**PROJECT**  
Verbouwing van een bestaande  
burgerwoning  
GENT, afdeling 15, sectie F,  
nummer 2036N2

**PLANTITEL EN TOESTAND**  
Nieuwe toestand  
Plan tweede verdieping

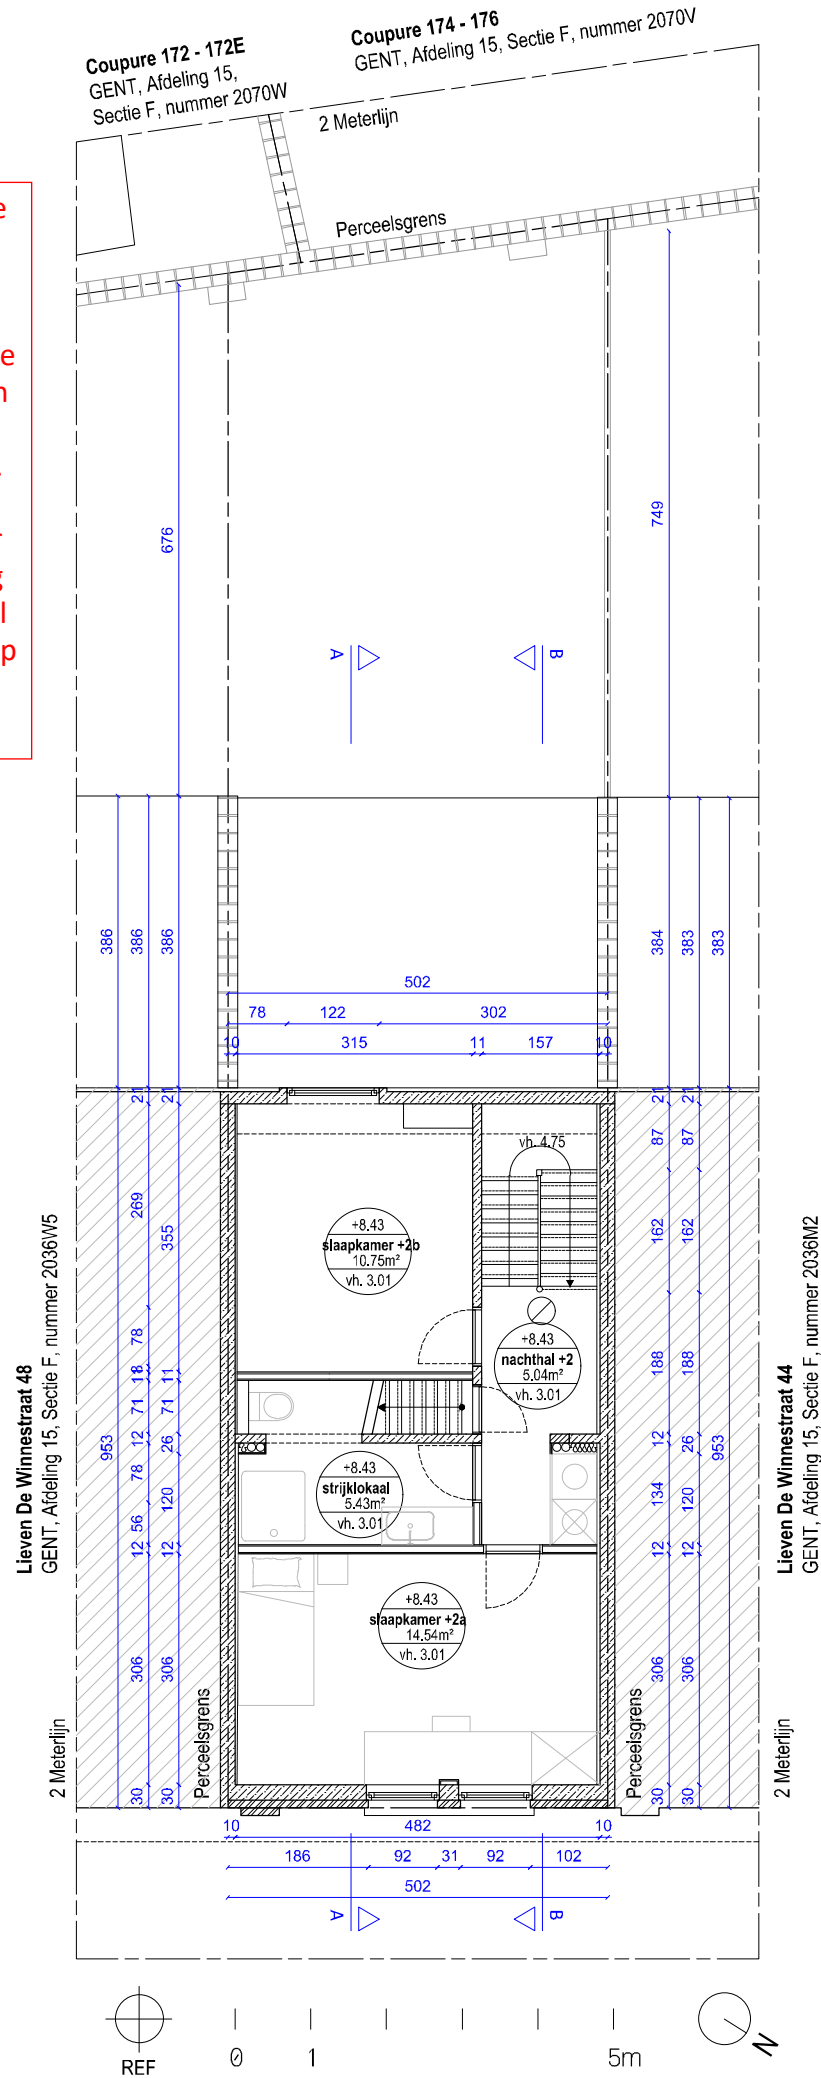
# ZIE BIJZONDERE VOORWAARDE(N)

Slechts enkele voorwaarden werden grafisch aangeduid op de plannen.  
Voor alle andere voorwaarden wordt verwezen naar de beslissing

Alle resterende waardevolle en oorspronkelijke interieurelementen moeten zichtbaar behouden blijven. Dit omvat de paneeldeuren, de schouwen met hun schouwmantel van de kamers in de kelder en eerste verdieping aan de straatzijde, de hoofdtrap (met uitzondering van de keldertrap) en het resterende moulureplafond in de kamer kelder straatzijde. De indeling van de fietsenberging moet afgestemd worden op het behoud van de vloer gelijkvloerse verdieping straatzijde. De indeling van de badkamer eerste verdieping, strijklokaal en alle slaapkamers moet afgestemd worden op het behoud van de schouwen en hun schouwmantel in deze ruimten.
